改善箇所説明図

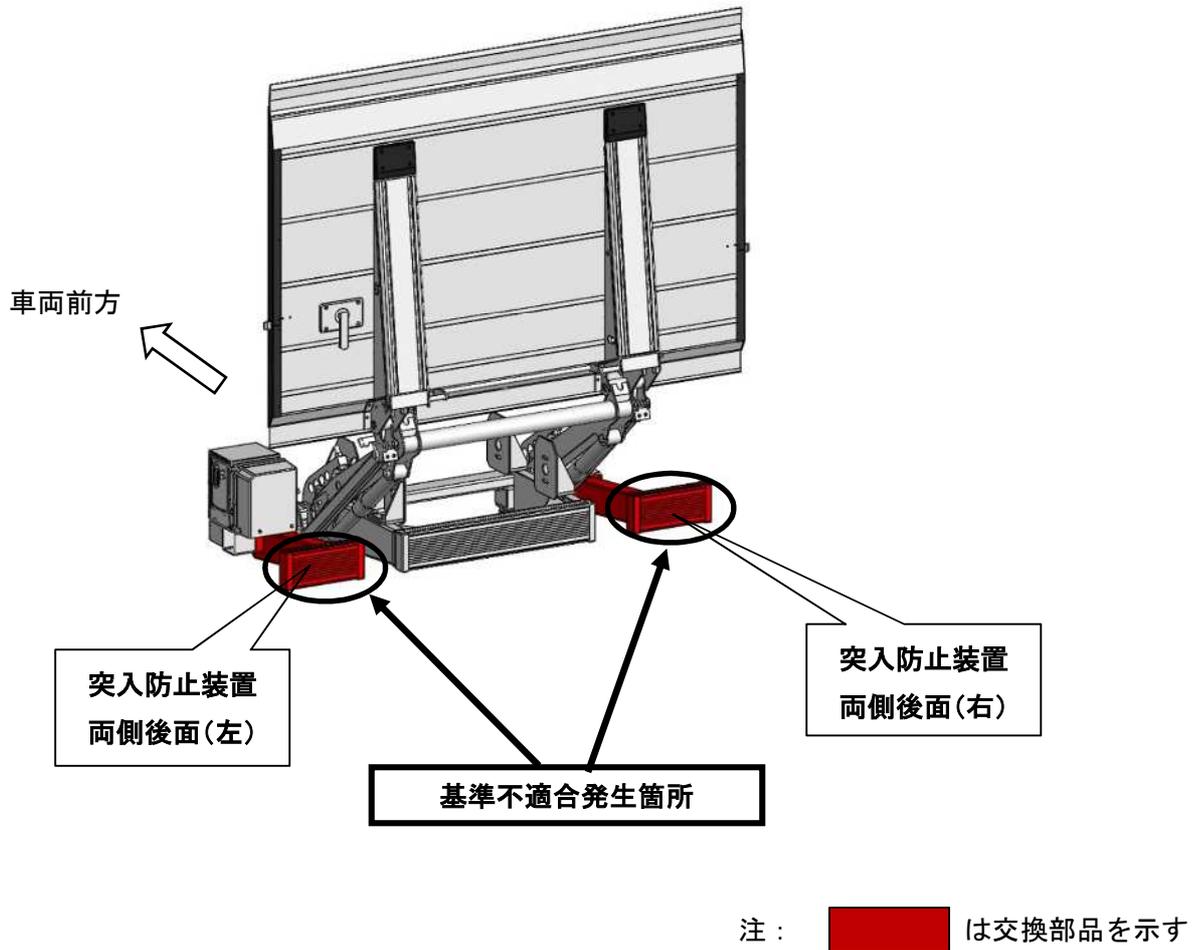
3分割式の突入防止装置において、設計時の確認が不十分であったため、全幅2,000mm以上の自動車に装着した場合、当該装置の両側後面の有効表面積が基準を満たさない。そのため、保安基準第18条の2に適合しない。

全車両、突入防止装置の両側を対策品に交換する。
